Acuerdo de Consejo Regional
N° 006 -2022-GRA/CR

**“AMPLIACIÓN Y MEJORAMIENTO DE
PISTAS Y VEREDAS EN LAS PRINCIPALES
CALLES DE SIVIA, DISTRITO DE SIVIA,
PROVINCIA HUANTA – AYACUCHO”
CÓDIGO SNIP N° 2447813**

INFORME DE FISCALIZACIÓN N° 001-2021-GRA/CR-CPG.

ASUNTO : Informe de Fiscalización selectiva sobre presuntas irregularidades en la obra ejecutada por la Sede Central del G. R. A.,: "Ampliación y Mejoramiento de Pistas y Veredas en las Principales Calles de Sivia, Distrito de Sivia, Prov. Huanta – Ayacucho", con código SNIP N° 2447813.

Imágenes n° 05

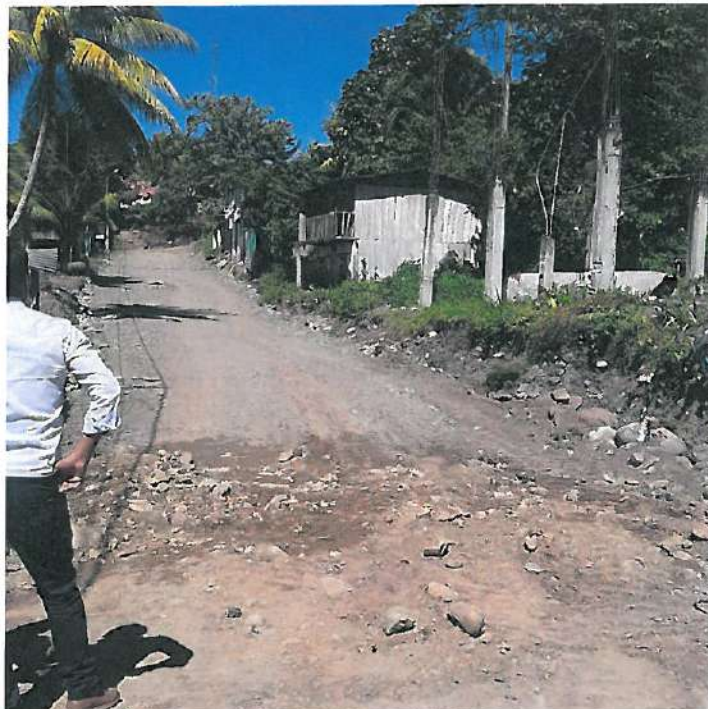
Imagen superior e imagen inferior son: Jr. Calle s/n y Jr. Misión Franciscana, respectivamente, aún no cuentan con materiales y equipos suficientes para el avance de la obra, a falta de la habilitación presupuestal. Se corrobora con anotaciones en cuaderno de obra.
